RICHTLIJNEN BUITENSCHIL WONINGEN V.D. PEKBUURT

DEEL II AANVULLINGEN - AMSTERDAM

Betreft : Van der Pekbuurt te Amsterdam
Opdrachtgever : Ymere
Onderwerp : Richtlijnen buitenschil woningen Van der Pekbuurt - Deel II Aanvullingen
Datum : 16 april 2025

Fig. 2A.2 Detail 2 - Sleufroosters voldoen niet aan ventilatie capaciteit & geluidswering eisen

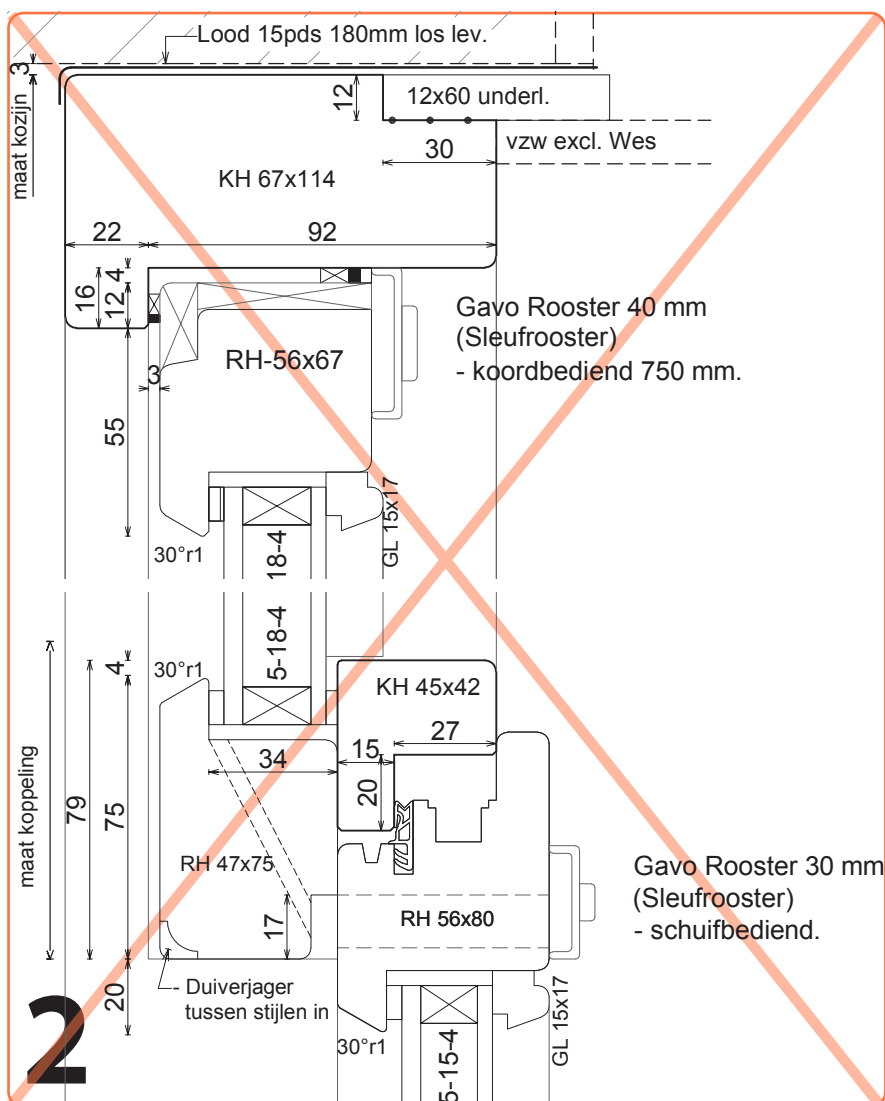
Om voldoende ventilatie capaciteit te waarborgen is er onderzocht of een combinatie van ventilatie via het kalf van het onderraam en de bovendorpel voldoet (zie fig. 2A.1 & 2A.2). Volgens de bij het project betrokken raadgevend adviseur Nieman is de capaciteit van de roosters via het kalf boven het onderraam in combinatie met de roosters in de bovendorpel met dit type roosters te beperkt. Zij staan daarom niet achter deze oplossing. Zeker als vanuit het functioneel PvE van Ymere 125% van de nieuwbouweis wordt vereist.

Naast de capaciteit voor de ventilatie hebben deze roosters zeer beperkte geluidwerende eigenschappen. Zowel vanuit het bouwbesluit als het functionele PvE worden eisen gesteld aan de geluidwering van de gevels.

Fig. 2A.3 Detail volgens bestaande Richtlijnen Buitenschil 22-04-2016 VOLDOET NIET

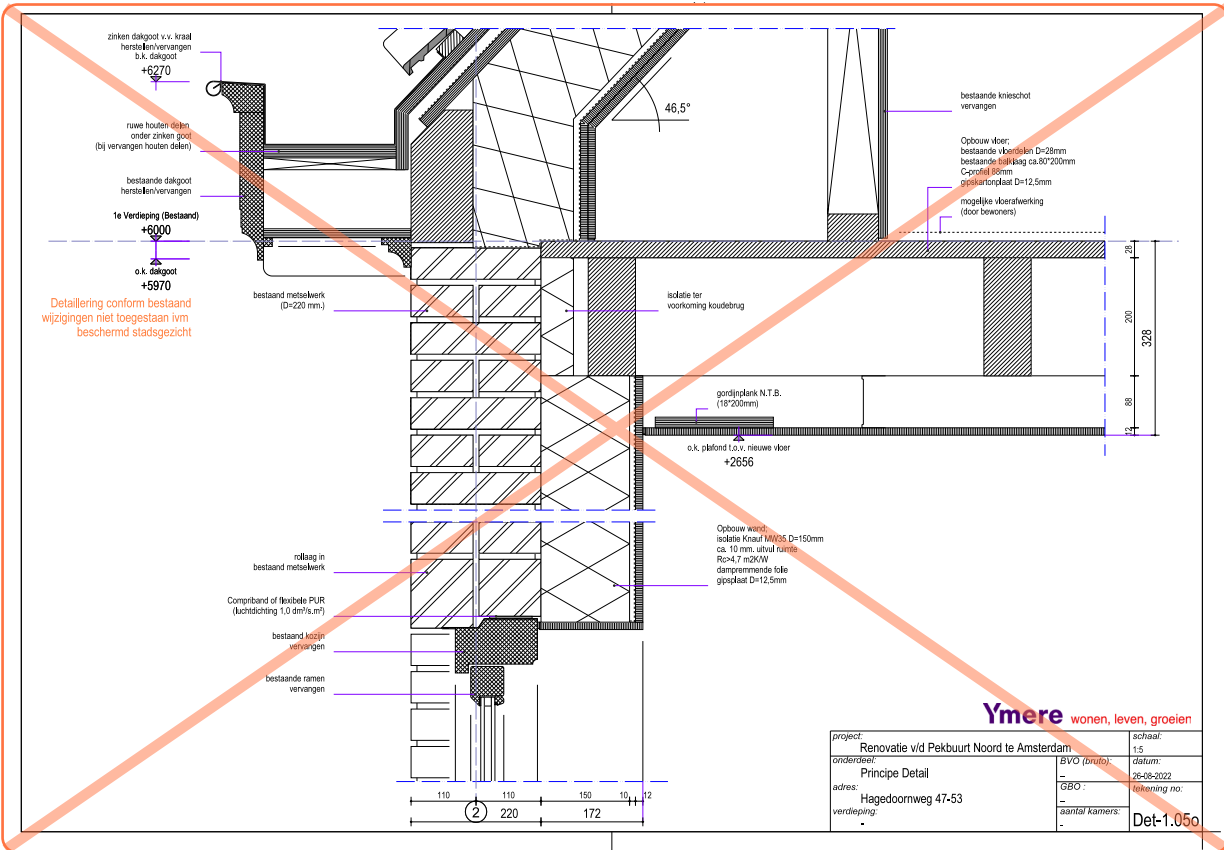
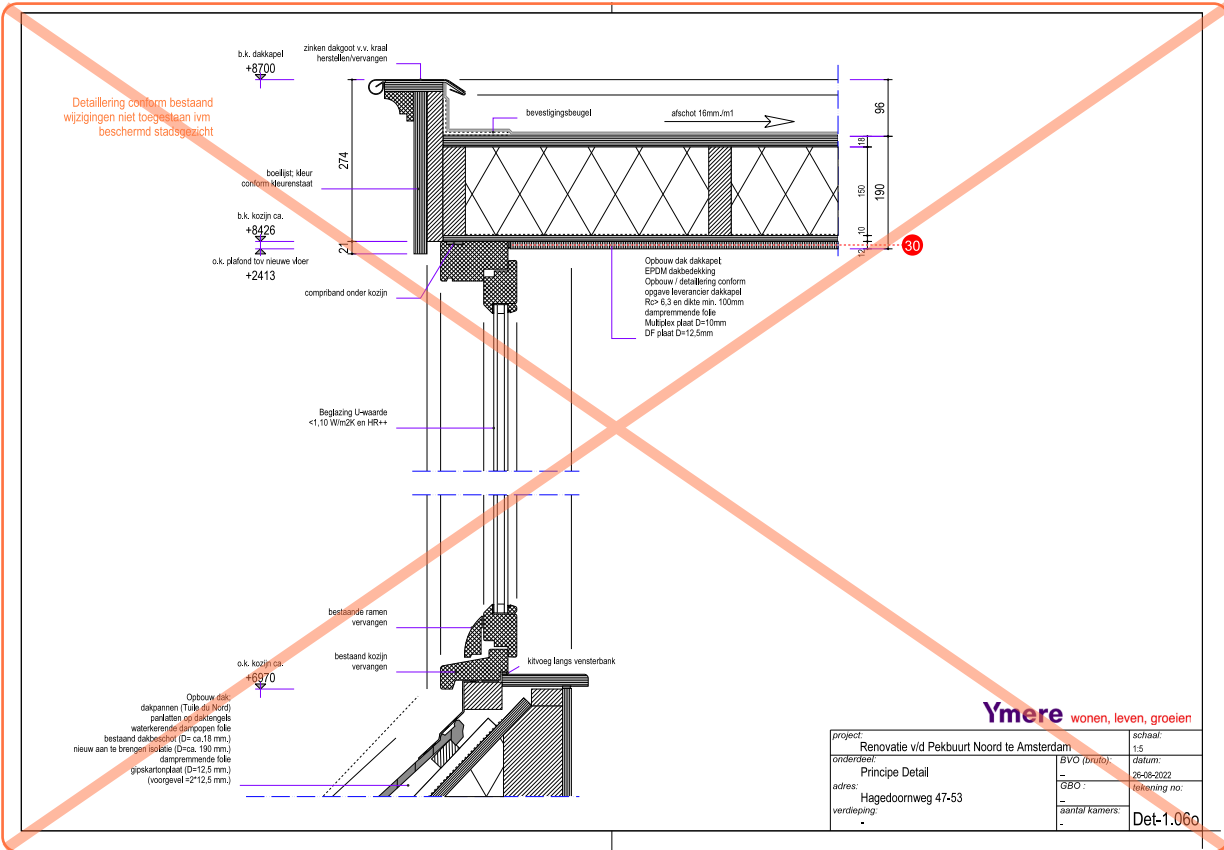
Zie fig. 2A.3 en fig 2A.4 voor voorgeschreven details uit '2016-04-22 Richtlijnen Buitenschil' welke niet voldoen aan de ventilatie eis. Voorgeschreven worden details zoals te zien in fig. 2A.5 t/m 2A.7. Waarin bij fig. 2A.7 een detail met suskast voor een geluidsbelaste gevel is voorzien. Kleur buitenzijde roosters en suskasten: RAL 7022 Ombergrijs.

Fig. 2B.6 Voorgeschreven type doorvalbeveiliging met verborgen montage

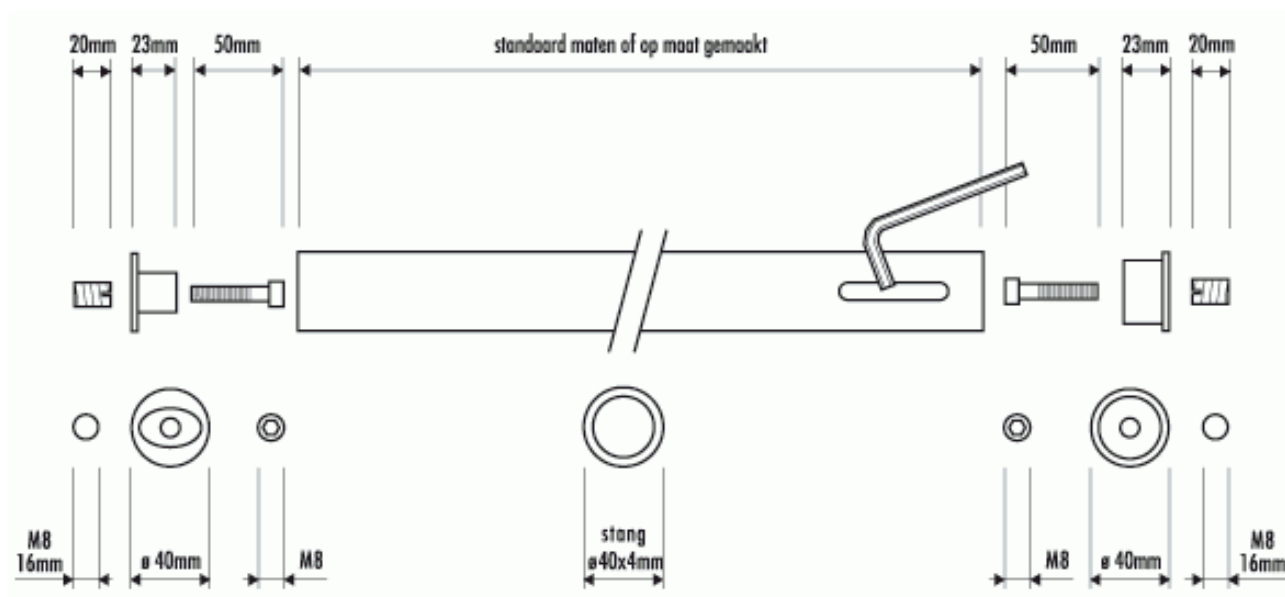
Op de eerste verdieping is het mogelijk doorvalbeveiliging toe te passen. De doorvalbeveiliging zal in de dag worden opgenomen voor voorbeeld positie zie fig. 2B.1 t/m 2B.4. De montage dient verborgen te zijn (bijvoorbeeld: Roval DVIDD1 - Doorvalbeveiliging - Montage in de dag) en in gedekte kleur RAL 7039 Kwartsgrijs. Voor voorgeschreven type zie fig 2B.5 & 2B.6.

Fig. 2G.1 Dubbelglas met doorvoer

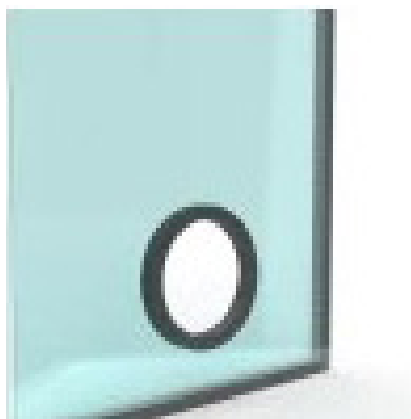
Indien er tbv installaties tijdelijk luchtaanvoer via vaste raam boven de balkon/tuindeur gewenst is is het mogelijk hier in te voorzien door dubbelglas met doorvoer te plaatsen (zie fig 2G.1 en 2G.2). De tijdelijke doorvoer bestaat dan uit een ronde metalen buis als deze niet meer benodigd is kan dit worden afgedopt.

Fig. 2H.2 Gevel BOG ruimte lage blokken (3 lagen)

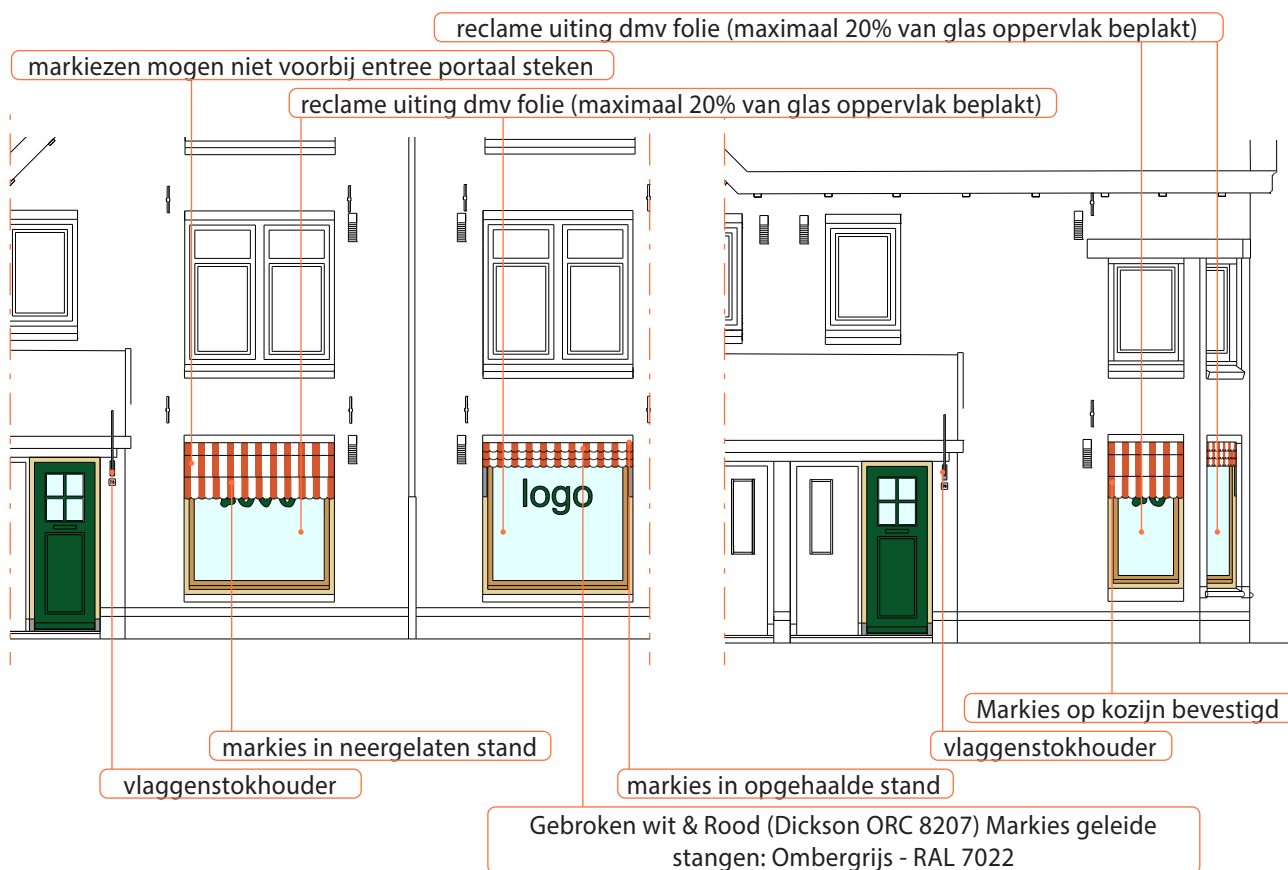
De overige BOG ruimten worden voorzien van dezelfde markiezen en vlag als de hogere blokken. Reclame uiting bij lagere blokken alleen tpv glas (zie fig 2H.2).
